VERSLAG VAN ONDERZOEK: HUISHOUDELIJKE ELEKTRISCHE INSTALLATIE

48.544

Kruipinstraat 37 1800 Vilvoorde België

Controlebezoek (Livre 1 6.5)

Verdeelbord 1

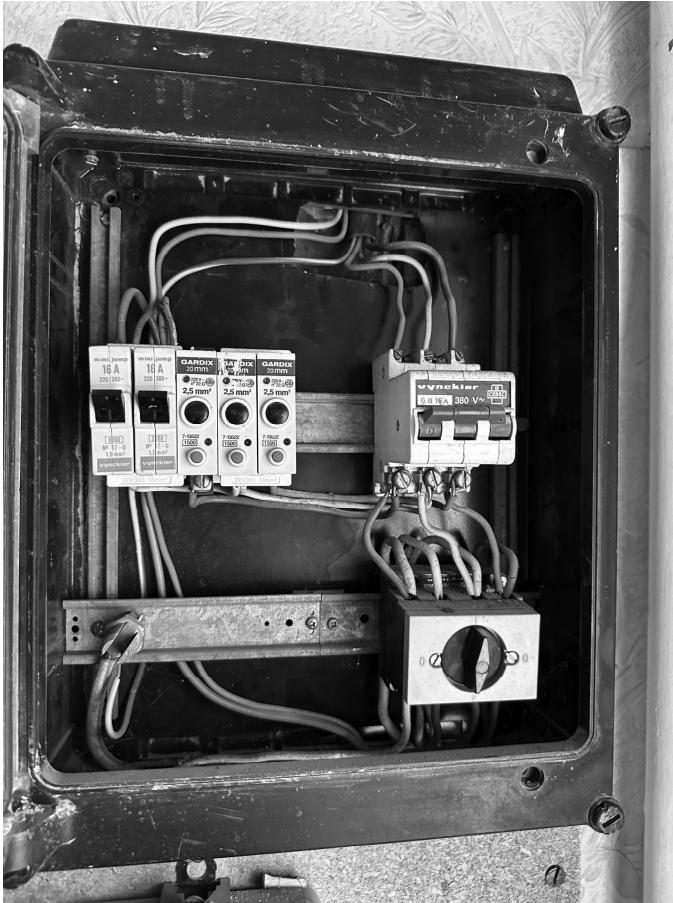
Bewoordingen	Paragraaf
De isolatieweerstand van deze kring is onvoldoende en dient op een waarde gebracht te worden die hoger is dan 500.000 Ohm.	B1: 6.4.5.1.; B3: 6.4.5.2.
Een demonteerbaar aansluitstuk (aardingsonderbreker) moet steeds gemakkelijk toegankelijk zijn.	B1: 5.1.5.; 4.2.3.3.; 5.4.2.1.; L3: 5.1.5.
Een hoofd-equipotentiaalverbinding is te installeren en te verbinden.	B1: 4.2.3.2.; 4.2.3.4.; 5.4.4.1.; B3: 4.2.3.2.; 4.2.3.4.; 5.4.4.1.
Een verzegelbare algemene differentieelschakelaar dient geplaatst te worden aan het begin van de installatie.	B1: 4.2.4.3.
Een algemene differentieelschakelaar met een nominale stroom (In) van minstens 40 A en een gevoeligheid van maximum 300 mA dient geplaatst te worden	L1: 4.2.4.3.; 5.3.5.1.
Een afzonderlijke differentieelschakelaar met een gevoeligheid van 30 mA plaatsen voor wasmachine, vaatwasmachine en/of droogkast en gelijkaardige toestellen.	B1: 4.2.4.3.

De algemene differentieelschakelaar dient aan Het begin van de installatie (onmiddellijk stroomafwaarts van kWh-teller) geplaatst te worden, teneinde de bescherming tegen onrechtstreekse aanraking te verzekeren bij gebruik van leidingen van klasse I (vb.: XFVB; VFVB, EXAVB, EVAVB).	B1: 4.2.3.1.; 4.2.4.3; B3: 4.2.3.1.
Eendraadsschema('s) van de installatie is (zijn) te voorzien.	B1: 3.1.2.; 9.1.1; 9.1.2; B3: 3.1.2.

Bewoordingen	Paragraaf
Situatieschema('s) van de installatie is (zijn) te voorzien.	B1: 9.1.2.
De nominale spanning dient duidelijk vermeld te worden op een oordeelkundig gekozen plaats.	
Pictogram "levensgevaar" dient op degelijke wijze aangebracht te worden.	
Minstens twee stroomkringen voor de verlichting te voorzien.	B1: 5.3.5.2.
Het schakelbord dient vervangen te worden, de beschermingsgraad tegen rechtstreekse aanraking is onvoldoende.	B1: 5.3.5.1.; B3: 5.3.5.1
Het verdeelbord is te voorzien van een achterwand.	B1: 5.3.5.1.; B3: 5.3.5.1.
De genaakbare, naakte onder spanning staande delen zijn niet op een afdoende wijze afgeschermd.	B1: 4.2.2.3.; 5.1.4.;B3: 4.2.2.2.; 5.1.4
De niet-gebruikte invoeringen van het schakelbord of kast dienen afgedicht te worden.	B1: 4.2.2.3.; 5.1.4.; 5.3.5.1.
De overbrugde zekering(en) moet(en) vervangen worden.	B1: 9.5.; B3: 9.5.
De overbrugde automa(a)t(en) moet(en) vervangen worden.	B1: 9.5.; B3: 9.5.

De stroomkring(en) voor de contactdozen moet(en) uitgevoerd worden met leidingen met een minimale doorsnede van 2,5 mm ² , de minimale doorsnede van 1,5 mm ² is enkel toegelaten voor stroombanen die geen contactdozen bevatten (vb. stroombanen enkel voor verlichting).	L1: 5.2.1.2.; L3: 5.2.1.1.
Gemengde stroomkring(en) - verlichting en contactdo(o)s(zen) moet(en) uitgevoerd worden met leidingen met een minimale doorsnede van 2,5 mm ² .	B1: 5.2.1.2.; B3: 5.2.1.1.
Wij raden u aan de niet gebruikte leidingen te verwijderen.	
De leiding(en) is (zijn) te bevestigen met aangepaste bevestigingsmiddelen.	B1: 5.2.2.; 5.2.9.5.; B3: 5.2.2.; 5.2.10.4.
De geleiders van het type VOB moeten in daarvoor bestemde buizen/kabelgoten geïnstalleerd worden.	B1: 5.2.9.3.; B3: 5.2.10.4.
Schakelaar, contactdoos of aftakdoos herschikken en/of opnieuw bevestigen.	
Bewoordingen	Foto
